Oggetto: [ID 2194] PAUR ex D.Lgs. 152/2006 art. 27-bis e L.R. 10/2010 art. 73-bis relativamente al progetto "Impianto di Trattamento e Smaltimento dei Rifiuti Urbani Denominato "Il Fossetto" Attività IPPC 5.4", nel Comune di Monsummano Terme (PT). Proponente: Società Cooperativa Muratori Sterratori ed Affini. - Richiesta di pareri e contributi tecnici istruttori per la prima seduta della CdS del 18/02/2025.
Invio parere di competenza.

Parere del Settore Autorizzazioni Rifiuti. IEQ Discariche e impianti connessi.

f) stato delle discariche presenti sul sito:

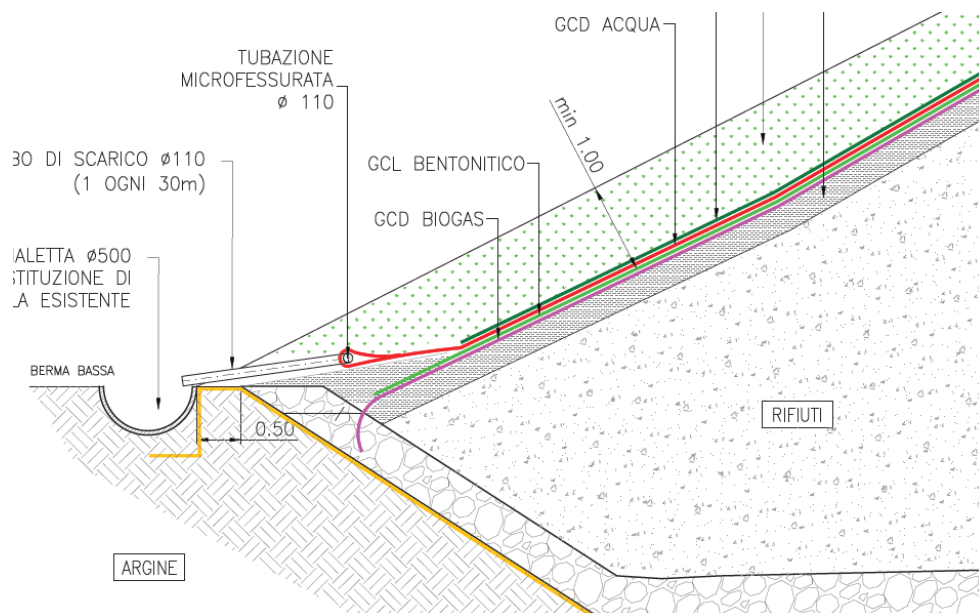
Il gestore ha risposto parzialmente alla richiesta effettuata presentando alcune tavole dei progetti autorizzati per la realizzazione delle discariche presenti sul sito senza però contestualizzarle o riportare specifici commenti. **Si reitera la richiesta già effettuata: "è necessario che il gestore effettui una descrizione delle modalità realizzative dei fondi e pareti delle discarica 2 e della discarica 4 vasche da 1 a 6, del sistema di estrazione del percolato (come riportato nelle tavole di progetto) e della captazione del biogas. Inoltre deve essere individuata l'impronta della discarica 3 e deve essere descritto come è avvenuto il sormonto da parte della vasca 1 della discarica 4" ai fini dell'acquisizione delle necessarie informazioni richieste al c. 5 dell'art. 29-octies e del c.1 dell'art. 29-ter del D.Lgs.**
